DODATEK Č. 1

ke Smlouvě o dílo

uzavřené podle ust. § 1746 odst. 2 zákona č. 89/2012 Sb., občanský zákoník, ve znění pozdějších předpisů
„KD Slavie – interiérový nábytek“

Název ZL:	RESTAURACE 1.NP-DOPLNĚNÍ PRVKŮ L1 a L2		
Objekt:	KD Slavie – interiérový nábytek		
Objednatel:	Statutární město České Budějovice		
Dozor Objednatele:			
Zhotovitel:	A.M.O.S DESIGN s.r.o.		
Popis změny:			
ZL zahrnuje doplnění prvků L1 a L2 dle projektové dokumentace, které chyběly ve výkazu výměr.			
Odůvodnění změny:			
Prvky L1 a L2 byly zakresleny v technické specifikaci, ale ve výkazu výměr byl uveden chybný počet těchto prvků. Změnový list řeší doplnění jednoho kusu prvku L1 a jednoho kusu prvku L2.			
Údaje o změně	Změnu vyvolal		
	Jedná se o změnu: (zatrhnout)	zúžení předmětu díla, kterou se snižuje cena díla	
		úprava předmětu díla bez vlivu na cenu díla	
		práce realizované a hrazené nad rámec ceny díla	X
	Jedná se o změnu ve smyslu zákona: (zatrhnout)	§100 odst. 1 (vyhrazená změna závazku)	
		§ 222 odst. 4	
		§ 222 odst. 5	
		§ 222 odst. 6	X
	Způsob projekčního řešení změny: (zatrhnout)	§ 222 odst. 7

LIKÉROVÝ BAR _POLICE ZA BAREM, POLICE POD VINOTÉKOU

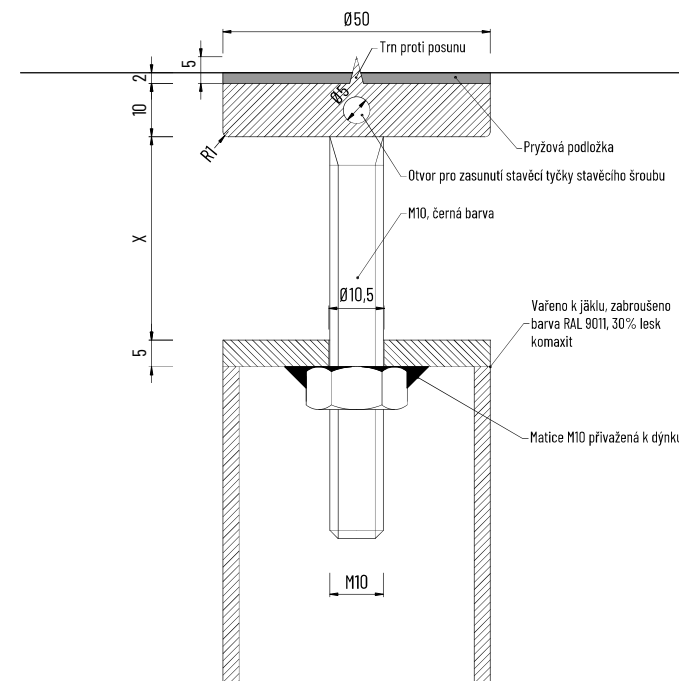
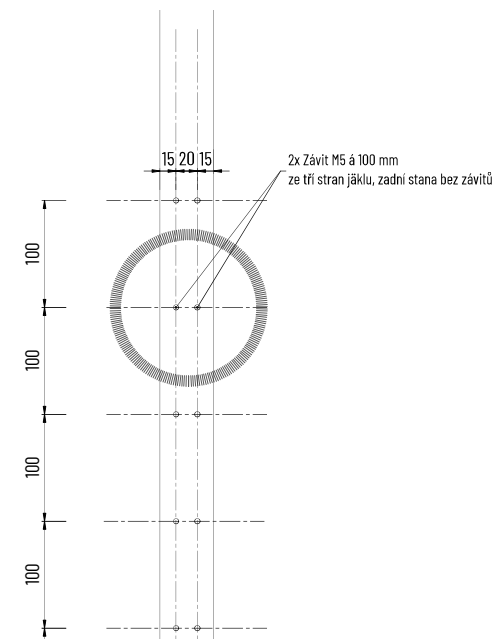
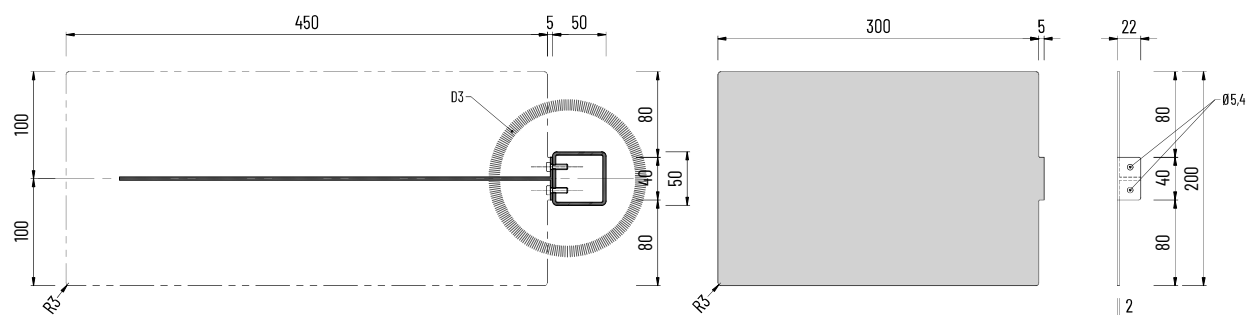
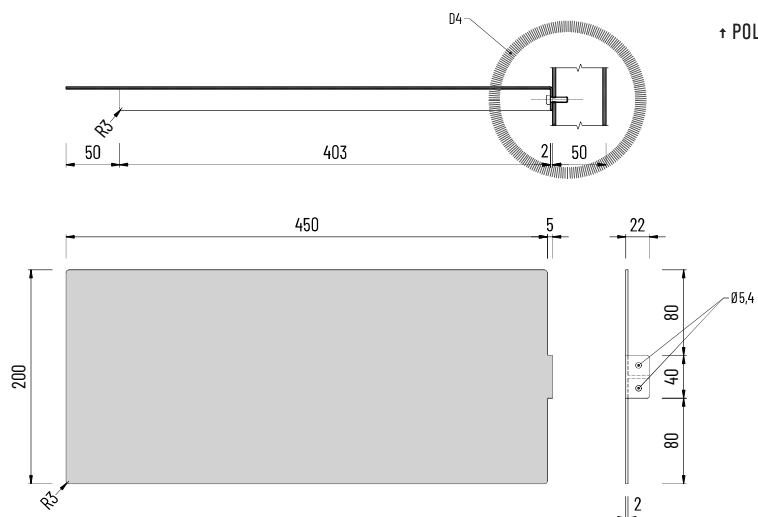
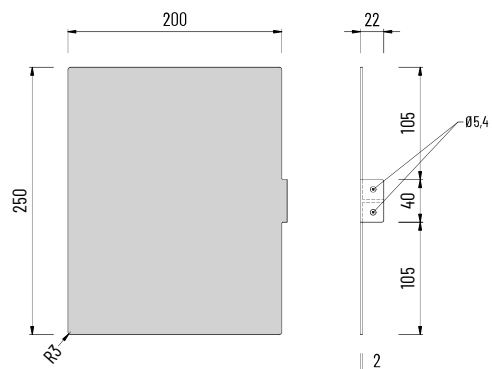
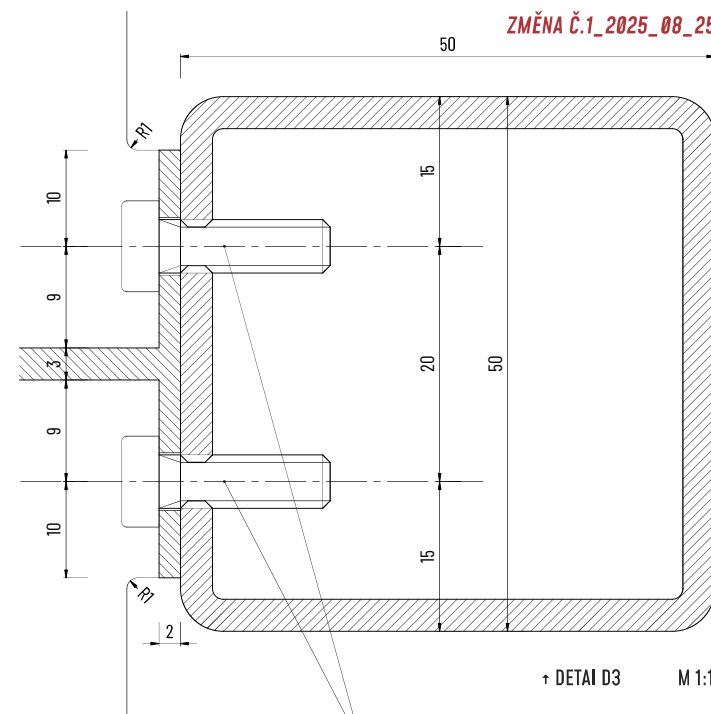
- *Police jsou kovové, lakované - komaxit, barva RAL 8022 Black Brown, 30% lesk*
- *Průběžná police je optřena kabelovým žlábkem pro vedení vodiče k osvětlení + průběžný LED pásek přese všechny police, Barva světla 2 700°K*
- *Veškerý viditelný spojovací materiál budou šrouby s nízkou válcovou hlavou a vnitřním šestihranem. Tam kde to bude možné, lze použít zapuštěnou hlavu s vnitřním šestihranem. Veškerý spojovací materiál bude černé barvy! Černěný, RAL 8022/9011*
